**Licitación Pública 09/2025****"Unidad penitenciaria N° 13 - Piñero. Construcción de 6 módulos penitenciarios (A-B-C-D-E-F)"****CIRCULAR N°1 – CON CONSULTA**

Por este medio esta Unidad Ejecutora comunica a los oferentes de la licitación pública 09/2025 que se han recibido las consultas vinculadas al llamado, que se transcriben a continuación junto a sus respectivas respuestas.

PLANO:

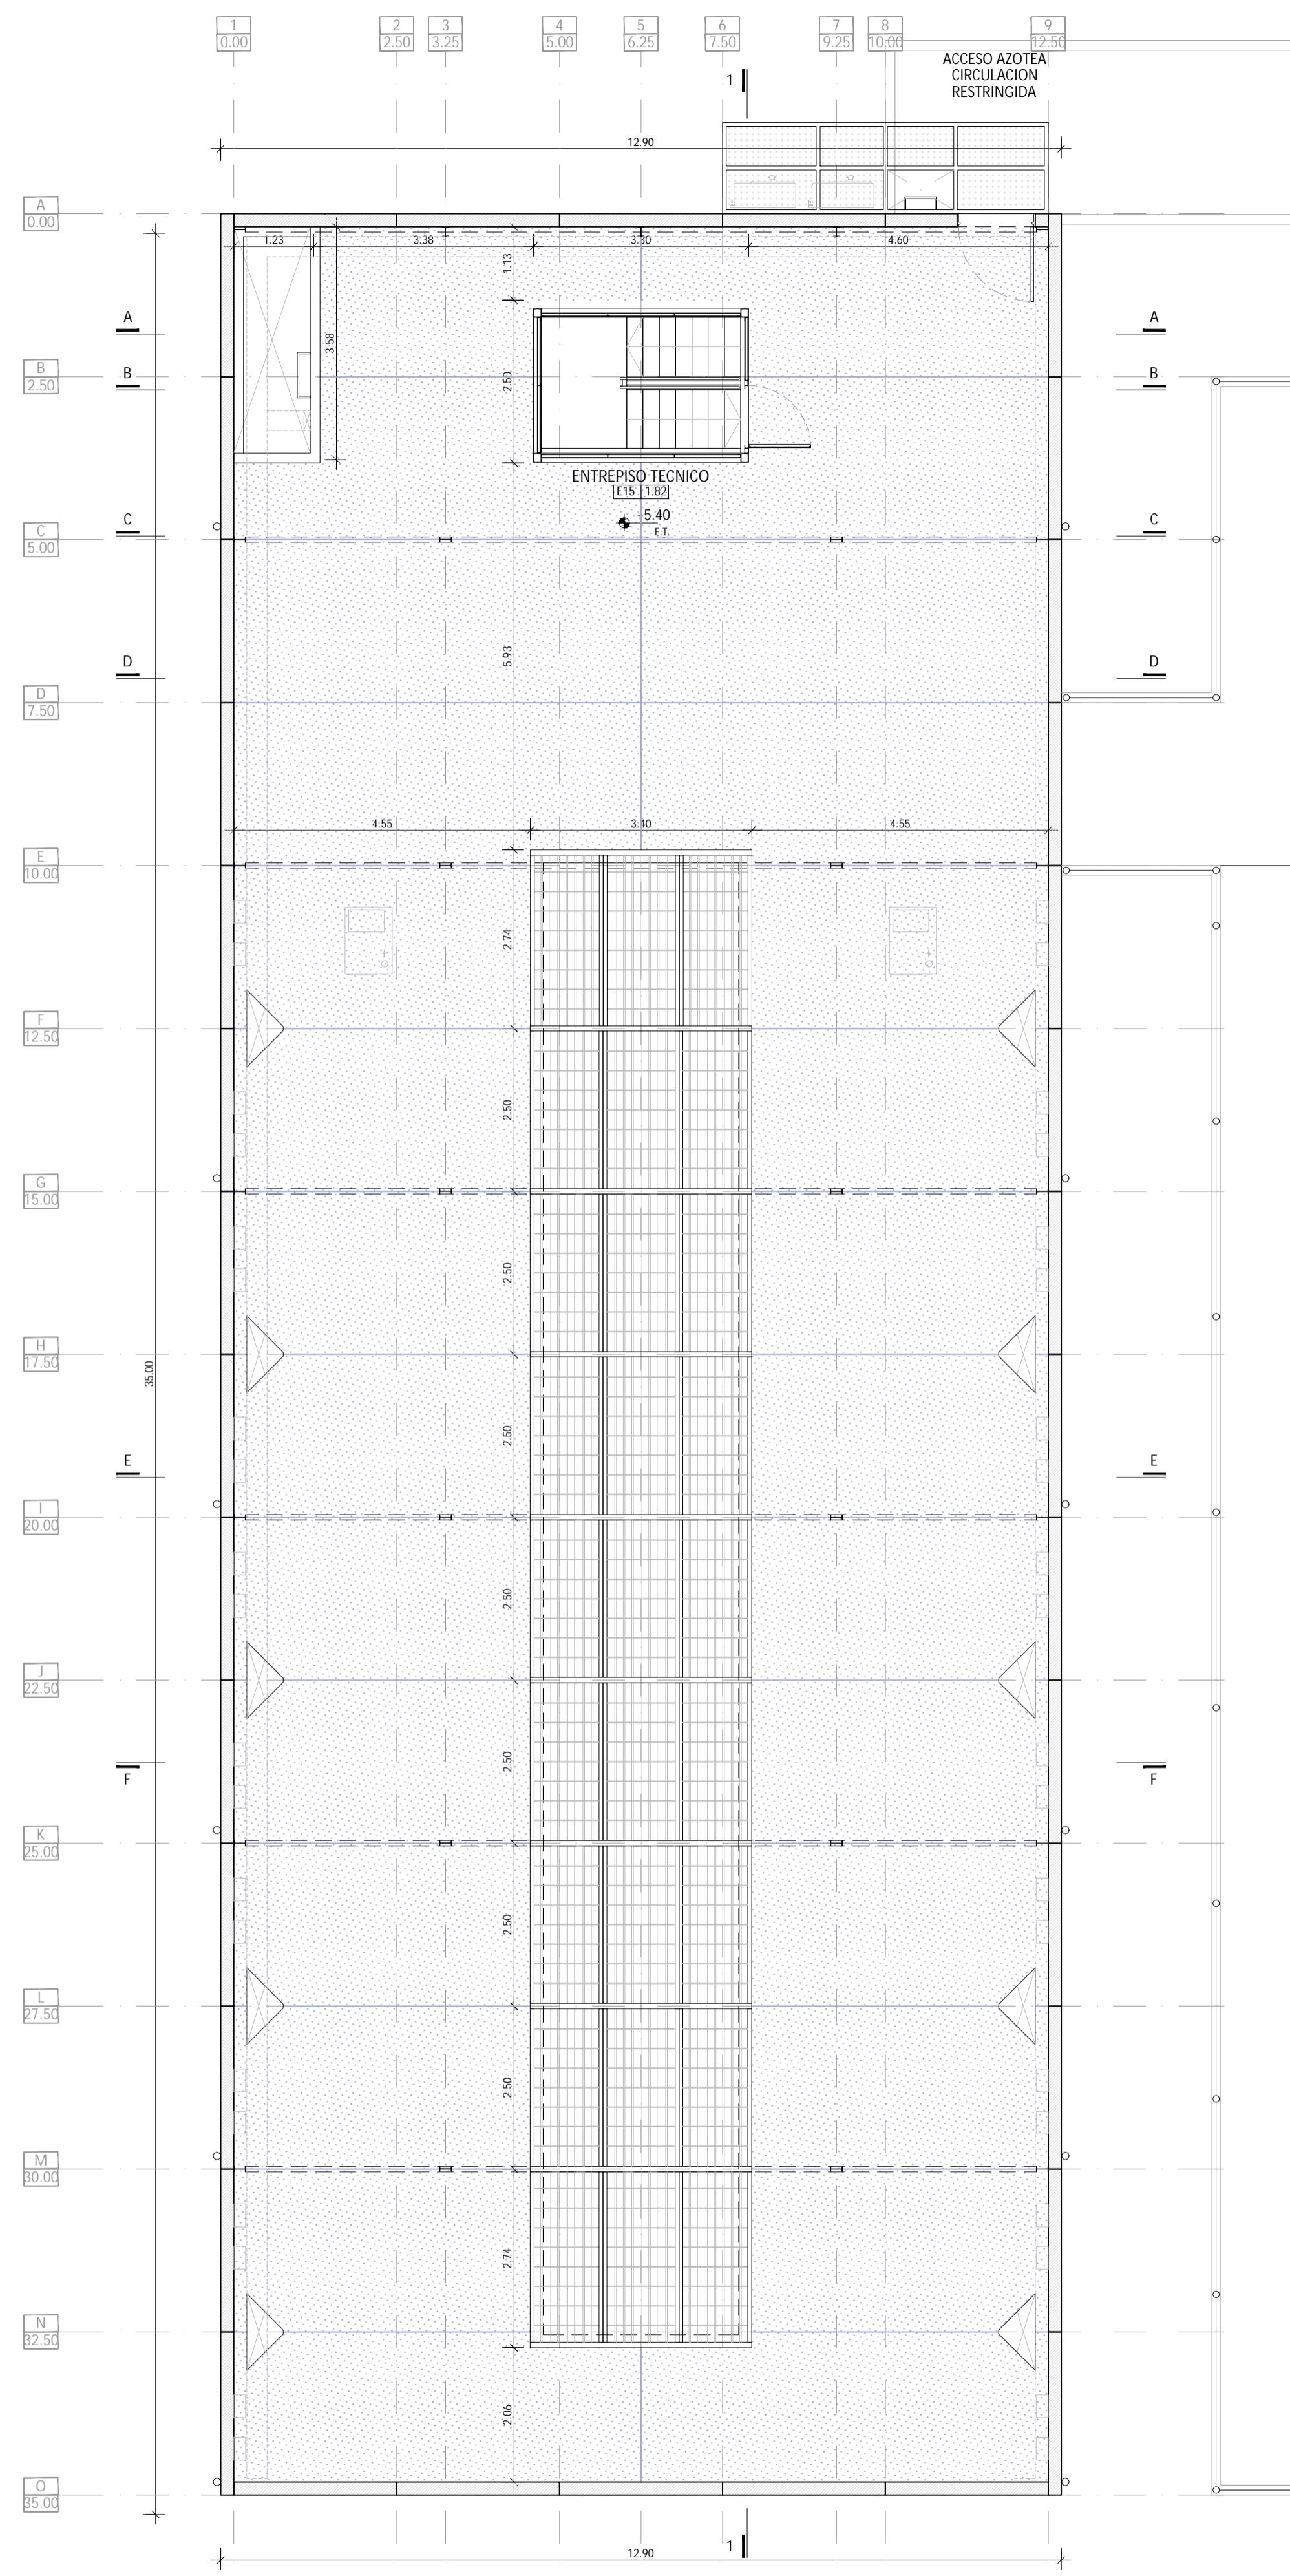
4. Indicar tipo de piso que deberá ejecutarse en los espacios comunes y celdas de los pabellones tipo 1 y tipo 2.
5. Se solicita planta de terminaciones de las garitas de vigilancia, en donde se especifiquen pisos y cielorrasos.

1. El predio no se encuentra dentro del área servida por ASSA.  
El acercamiento eléctrico hasta la S.E.T. no es objeto de esta licitación.
2. A los fines de la cotización el pre dimensionamiento de las fundaciones arrojó los datos disponibles en la documentación técnica entregada.  
La empresa adjudicataria deberá realizar el estudio de suelos según las solicitudes de la obra para la ejecución del proyecto ejecutivo que verifique las secciones adoptadas según lo establece el artículo 01.6 Estudio Geo técnico del PET.
3. Se adjunta plano 05\_C S\_PL.08
4. Se adjuntan planos 05\_A P1-A.05 R01, 05\_A P1 A.06 R01, 05\_A P2-A.05 R01 y 05\_A P2 A.06 R01.
5. Piso de garitas: hormigón premoldeado de losa terminación pintura epoxi.  
Cielorrasos: ver plano 05\_AR-A.01.
